AA18048 AMVEST GASTENHUIS EMMEN

B+O ARCHITECTEN AMSTERDAM B.V.

08 SEPTEMBER 2021

OPMERKINGEN 1E PRESENTATIE CRKC - 18 AUGUSTUS 2021

BEGANE GROND (+ 0. 000)
AANGEPAST ONTWERP

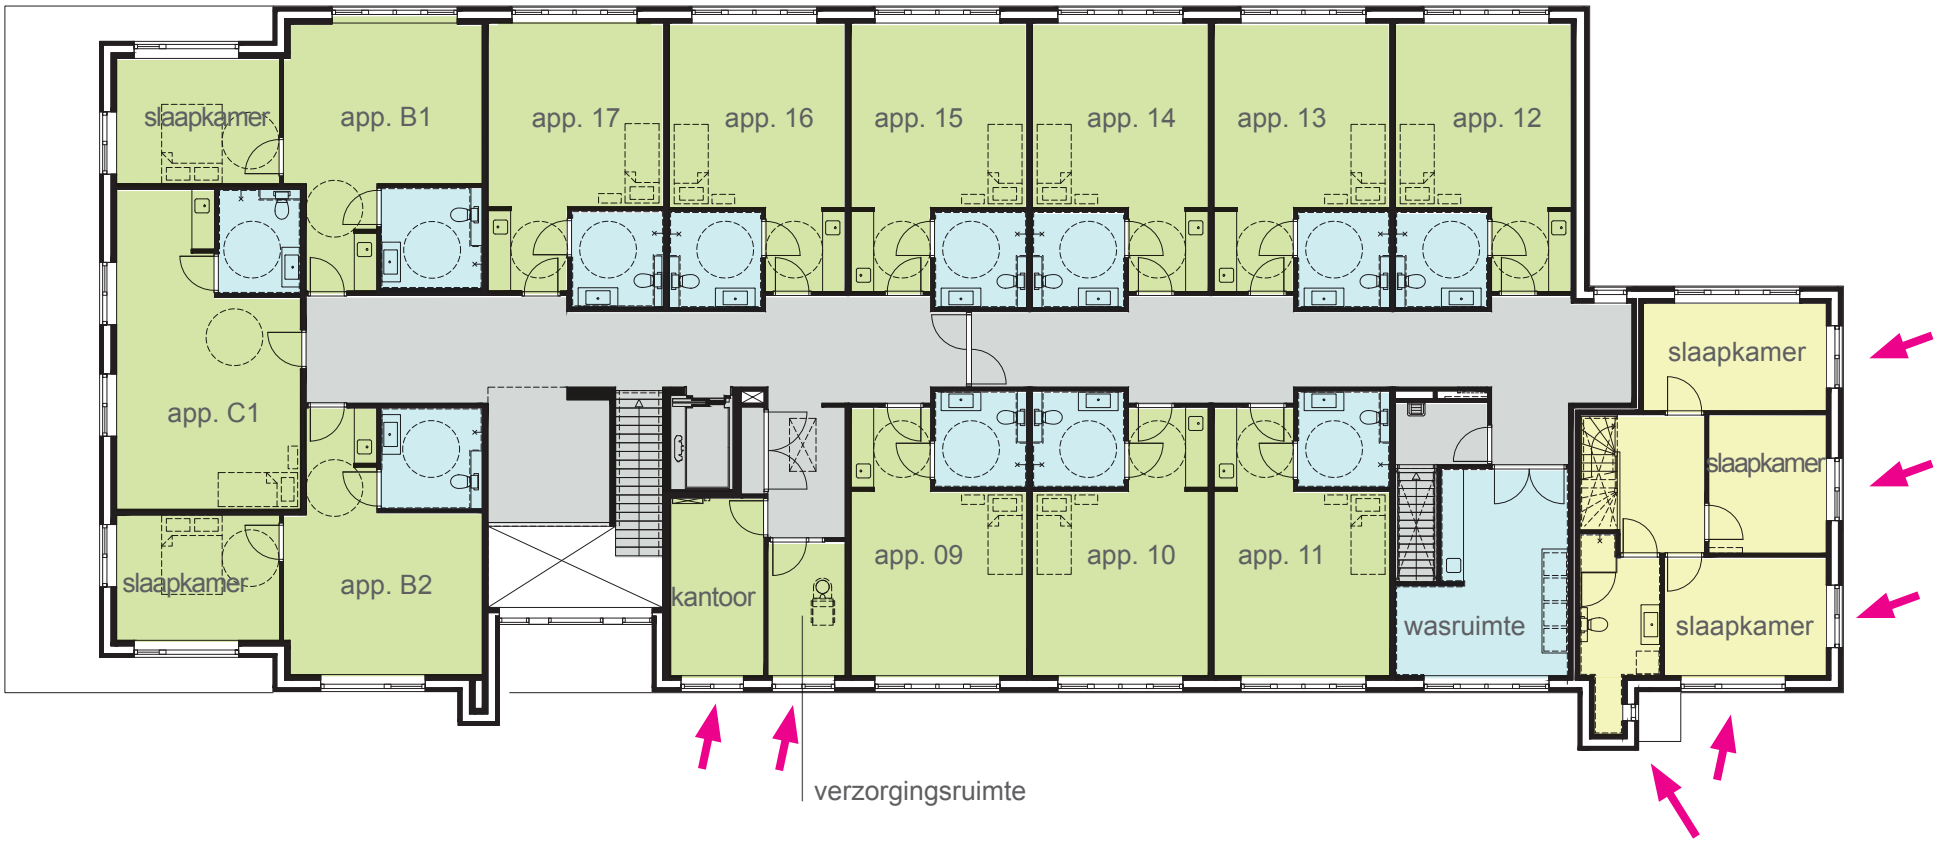
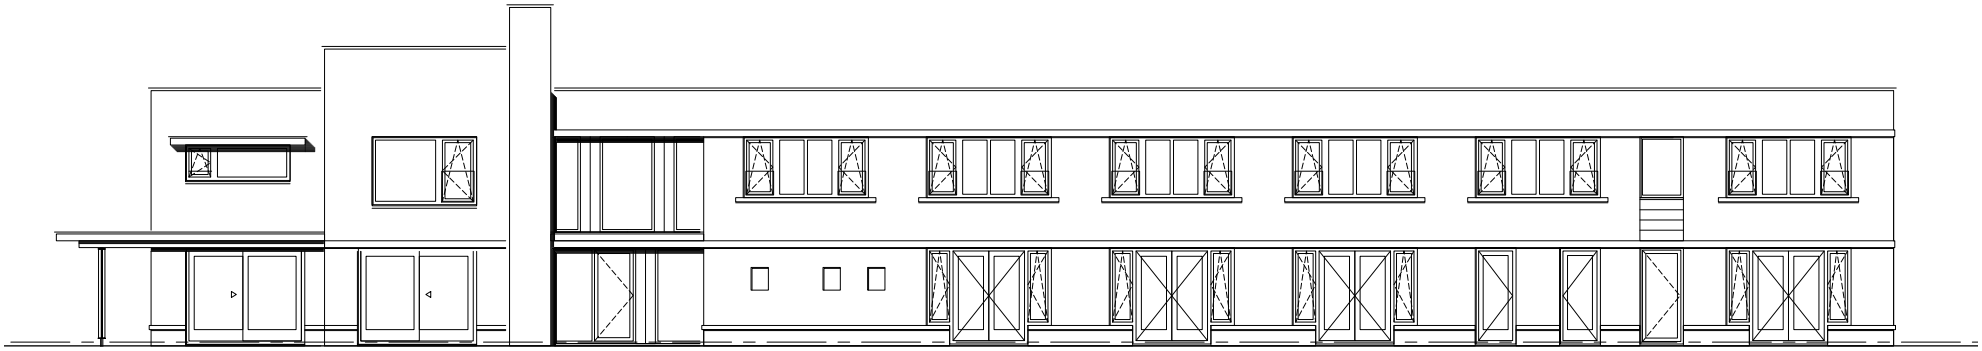
De commissie is van oordeel dat het gebouw zorgvuldig is ontworpen. Wel is er de opmerking dat, ondanks z'n eenvoudige kubistische stijl, er ter plaatse van de ondernemerswoning een gebrek aan een eind van het gebouw zit. Verzoek om hier aandacht aan te besteden. Het getoonde voorbeeld van een variant waarbij daar wel sprake van is wordt door de commissie van de opmerking voorzien dat begin en eind niet losgesneden moeten worden maar het gebouw als een plastiek met meanderend metselwerk moet worden beschouwd.

Het gevelontwerp is aangepast aan de zijde van het woonhuis van het zorg(echt) paar met de toevoeging van een metselwerk element (welke ondergeschikt is aan het hoogteaccent ter plaatse van de hoofdentree van Het Gastenhuis) en in de aanpassing van een aantal gevelopeningen. De aanpassing is tevens functioneel waarbij de entree van het woonhuis van het zorg(echt)paar is ondergebracht in het element. Daarmee is in onze beleving antwoord gegeven op de vraag van de commissie om een eind aan het gebouw te maken en het gebouw als een plastiek met meanderend mestelwerk te beschouwen.

GEVELS
18 AUGUSTUS 2021

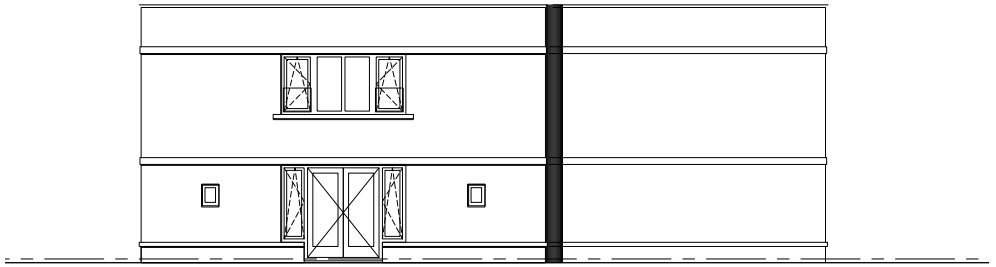
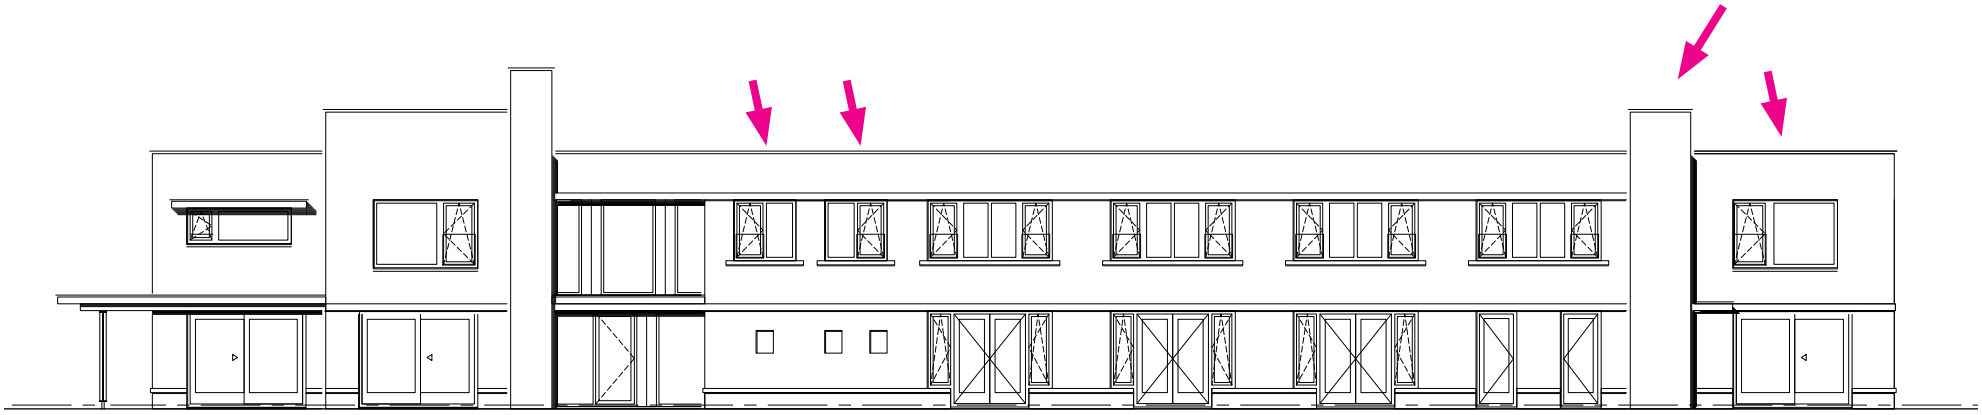
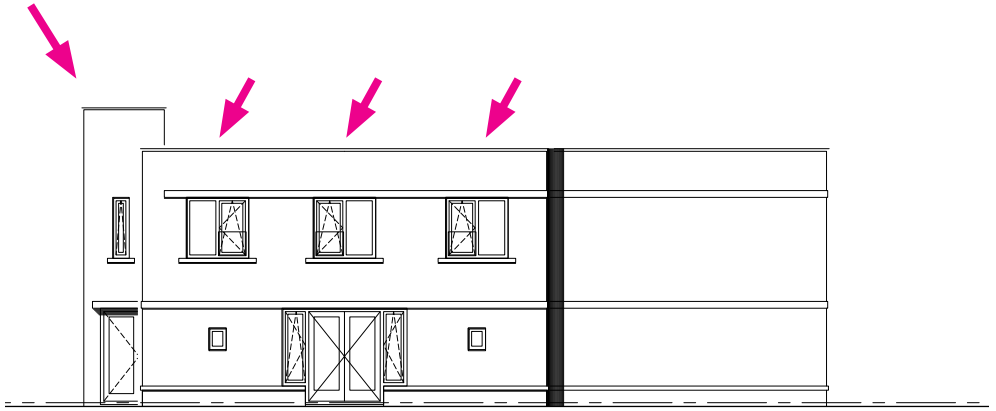
In aanvulling hierop zou een nuancering in geveluitwerking ter plaatse van de incidentele programmatische differentiaties wenselijk zijn.

Bij zowel het woonhuis van het zorg(echt)paar als algemene functies als het kantoor en de verzorgingsruimte is gekozen voor een nuancering in de geveluitwerking door middel van het toepassen van afwijkende gevelopeningen.

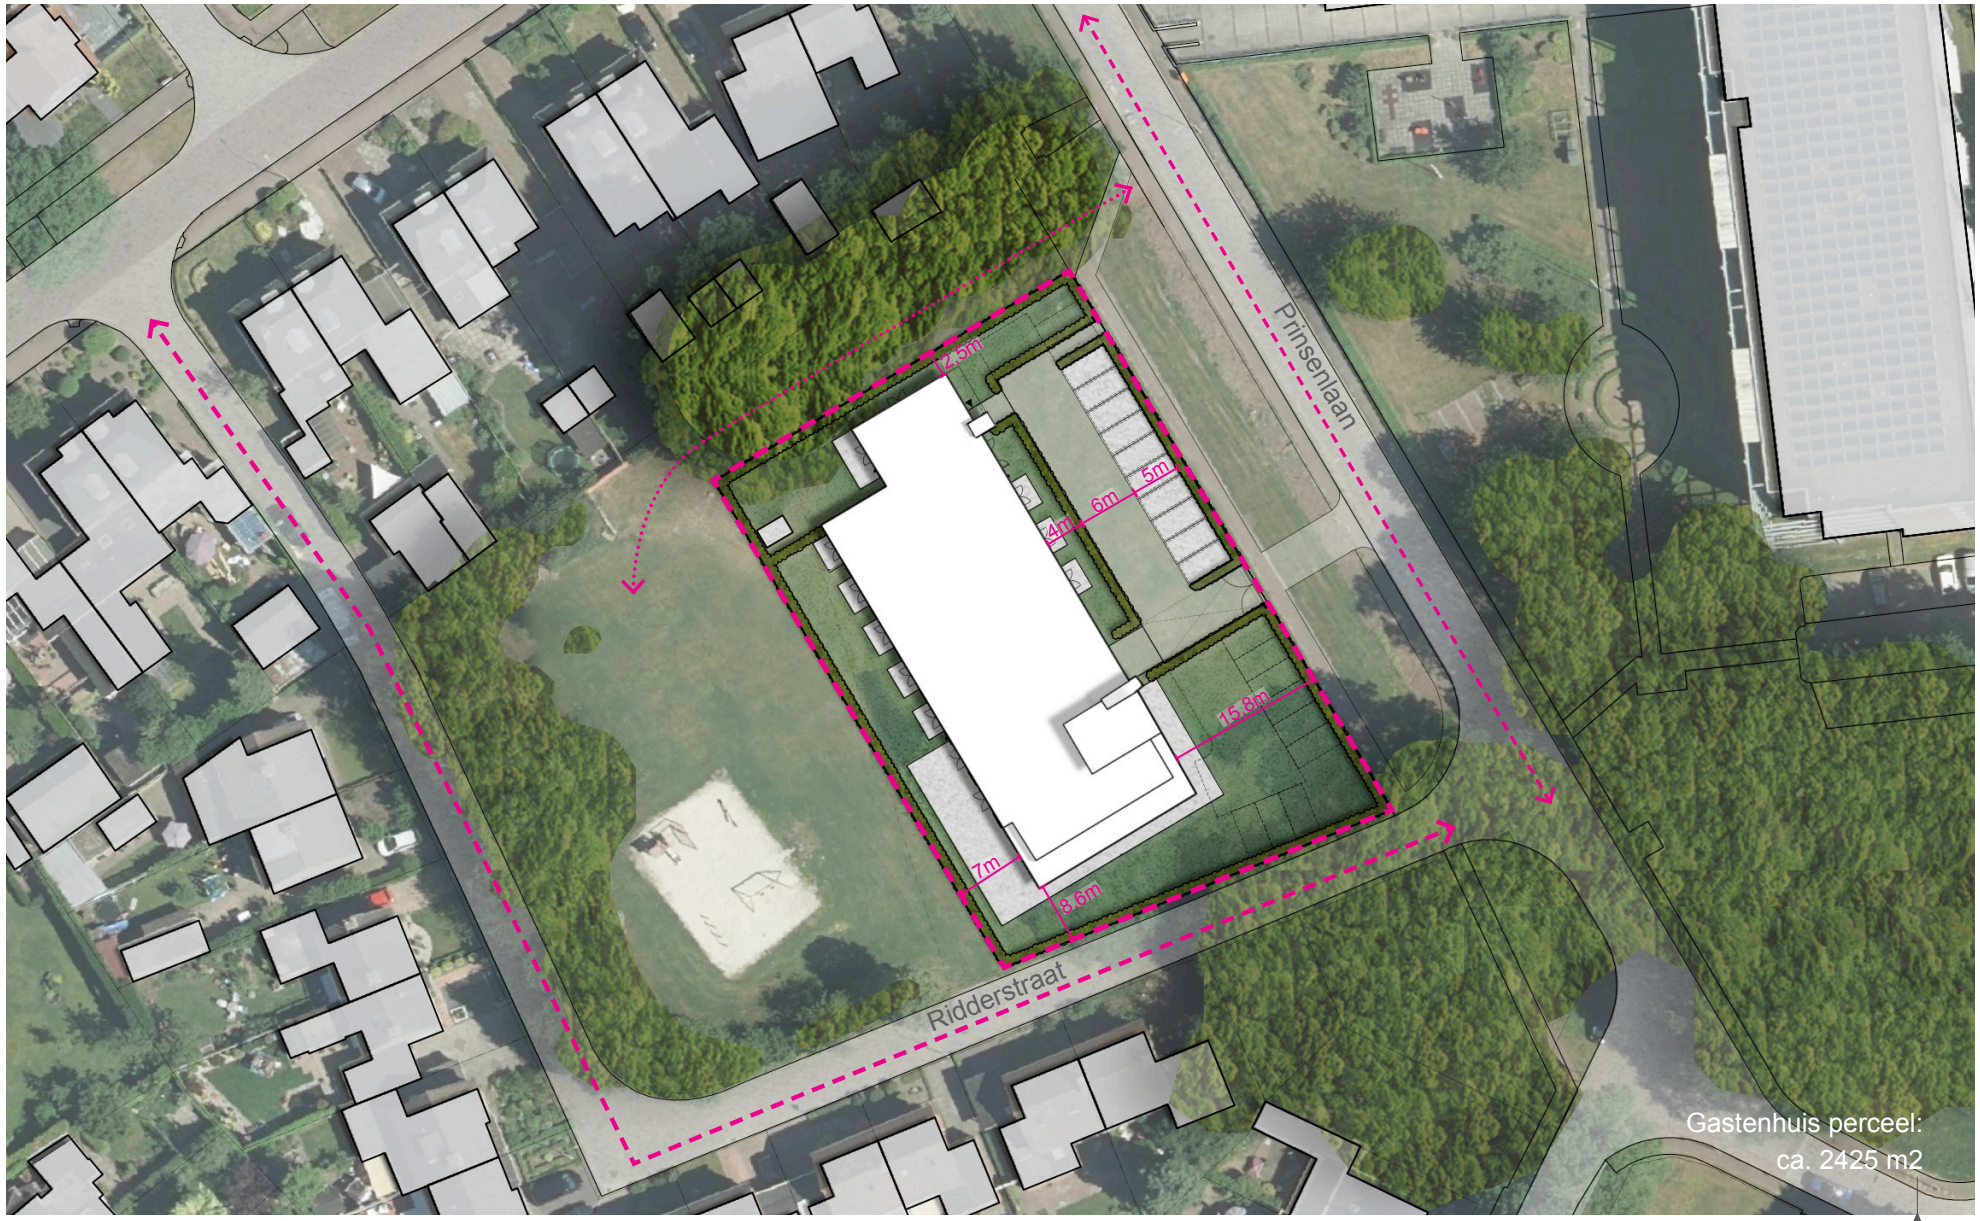
Er is waardering voor het beperken van het aantal parkeerplaatsen maar dat het parkeren in de voortuin om een nadere nuancering vraagt. Verder aandacht voor de terreininrichting t.a.v. de aansluiting van het maaiveld op het aansluitende (gemeenschappelijke) woonprogramma.

De commissie vraagt zich af hoe de interactie tussen het groene speelveld achter het project en de openbare weg gerealiseerd wordt.

Er is rekening gehouden met de minimale afstanden tot het parkeerterrein, zodat de buitenruimte van de appartementen aan de zijde van het parkeerterrein op een hoogwaardige manier kunnen worden uitgevoerd.
De detaillering van de uitwerking van het omliggende terrein (met name aan de zijde van het gemeenschappelijk woonprogramma) is nog niet nader uitgewerkt. Indien dit een eis is, kan als voorwaarde in de omgevingsvergunning worden opgenomen dat het terreininrichtingsplan in later stadium kan worden toegezonden aan de commissie te beoordeling.

In onze beleving wordt hier de ruimte aan de Noordoostzijde van het perceel van Het Gastenhuis bedoeld? Hier kan, indien dit de wens is, door de Gemeente Emmen een pad / verbinding worden aangelegd wat zorgt voor een connectie tussen het speelveld aan de oostzijde en de Prinsenlaan.
